改訂版耐震診断・改修のためのガイドライン講習会 質疑回答書

平成 23 年 7 月 15 日

— 耐力偏心の検討における参考例 —

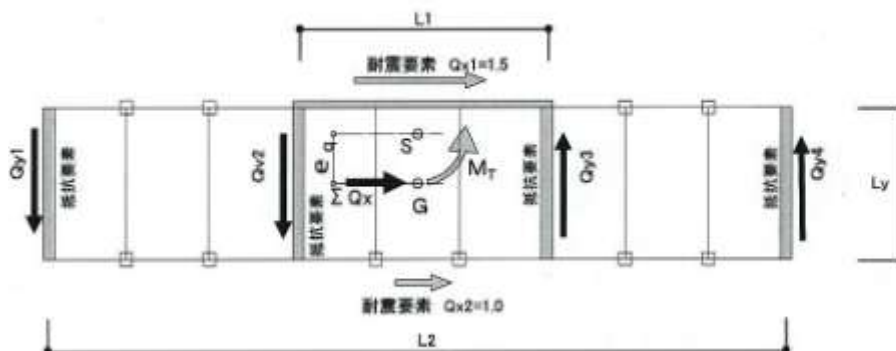
質疑 5 ガイドライン P25 中段 L1 と L2 の凡例が逆ではないか？

回答 5 そのとおりです。

訂正箇所

修正したフロー図 2 ページ分

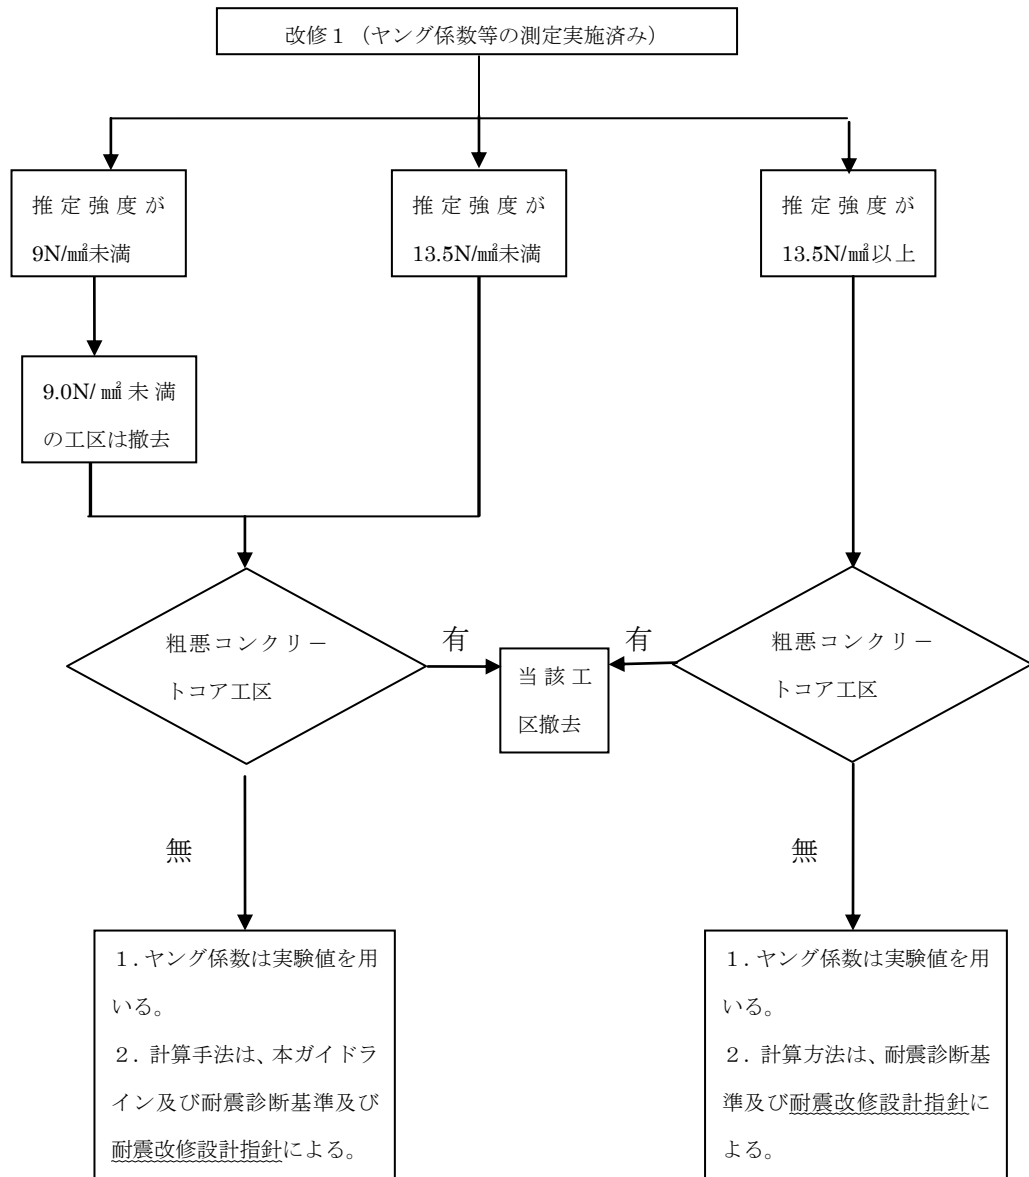
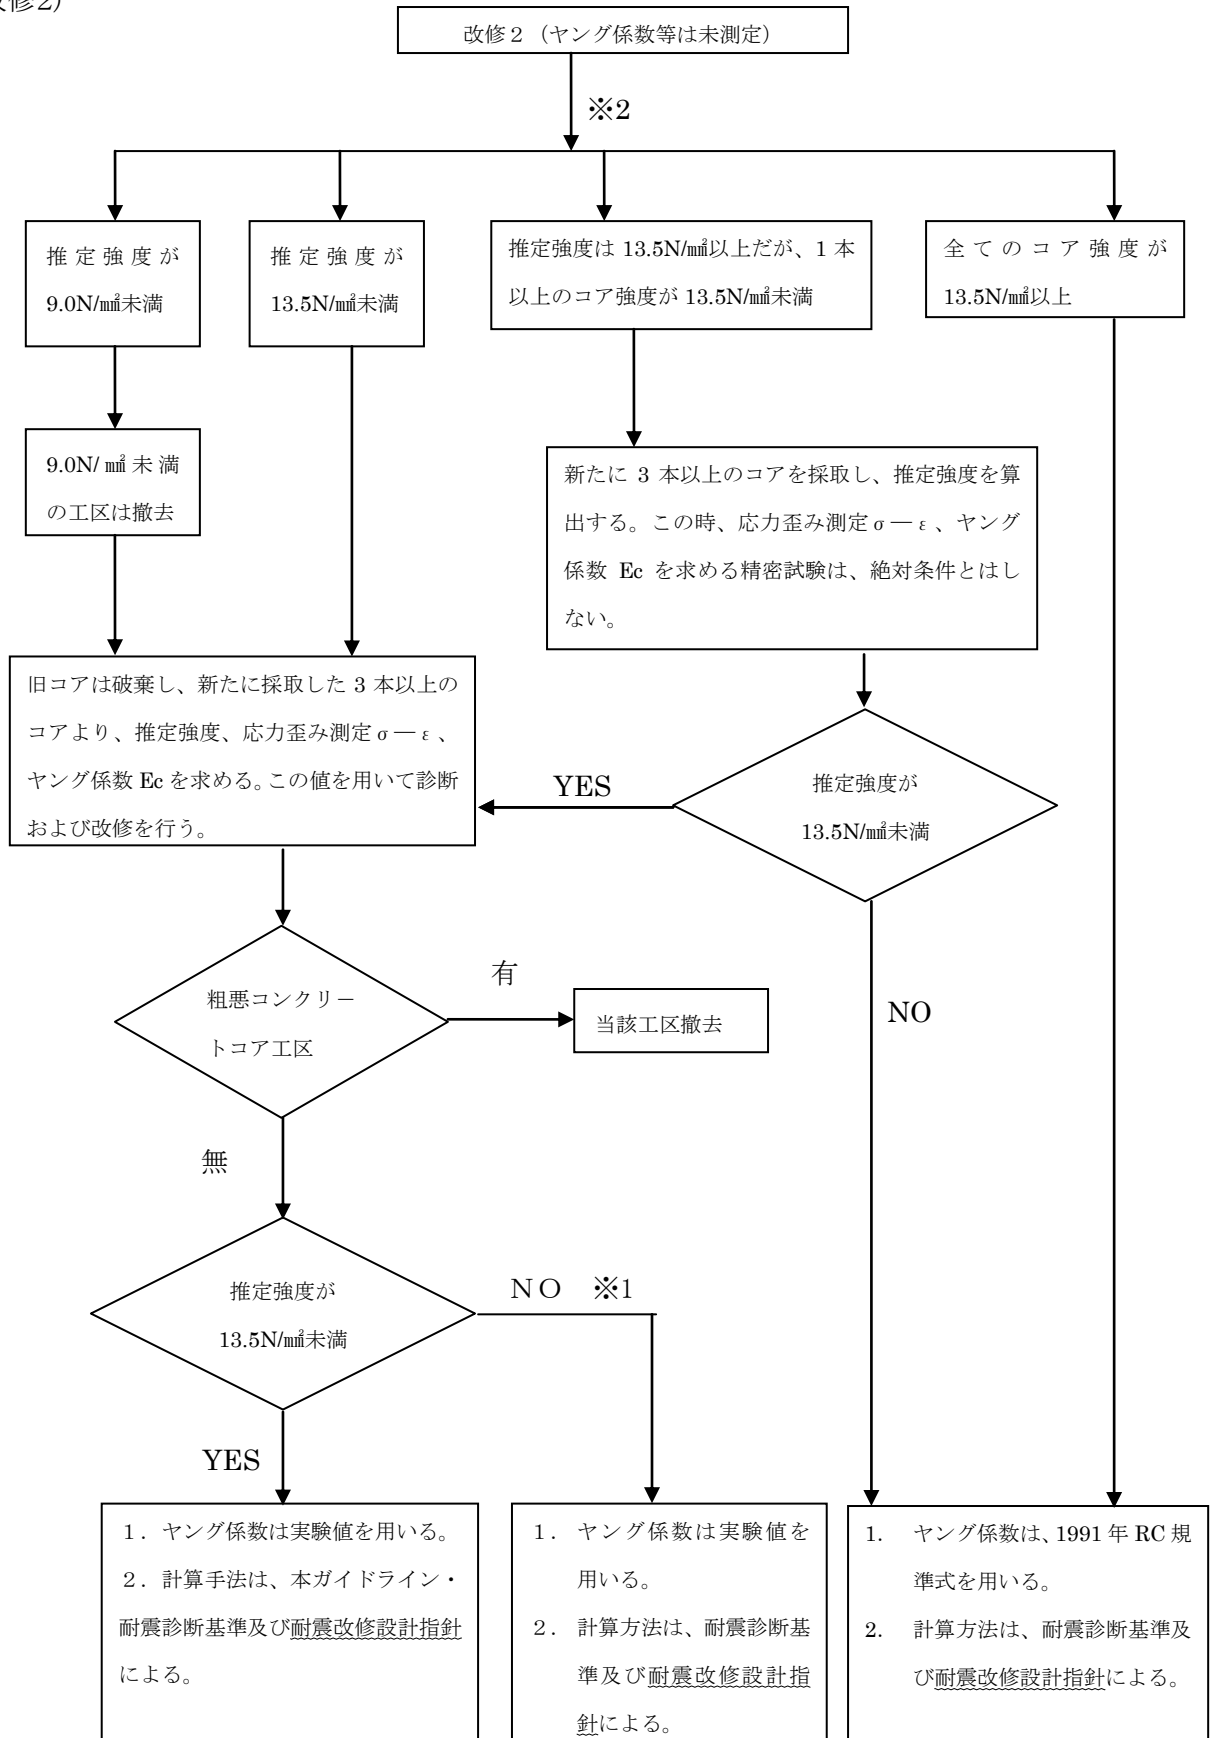
質疑 2 ガイドライン P11～P13 の低強度コンクリートの評価方法フローについて

- ①診断時に追加コアを採取の上、13.5N/mm² 未満のものがすべて棄却された場合においてもヤング係数は 1991 年の RC 基準の計算式を用いて計算するのでしょうか？
- ②改修 2 のフロー図にある“全てのコア強度が 13.5N/mm² 以上”とは、①で棄却されたコアを除いたもので、ということでしょうか？

質疑7 ガイドライン P12, 13 改修1及び改修2の表の最下段は「耐震診断基準・同解説」ではなく、「改修基準」ではないのか？

回答7 「改修指針」を含めたものとします。

※1: 推定強度が 13.5N/mm²以上であれば、13.5N/mm²未満のコアが含まれていても良い。

※2: 推定強度が弱い方へのルート選択は可
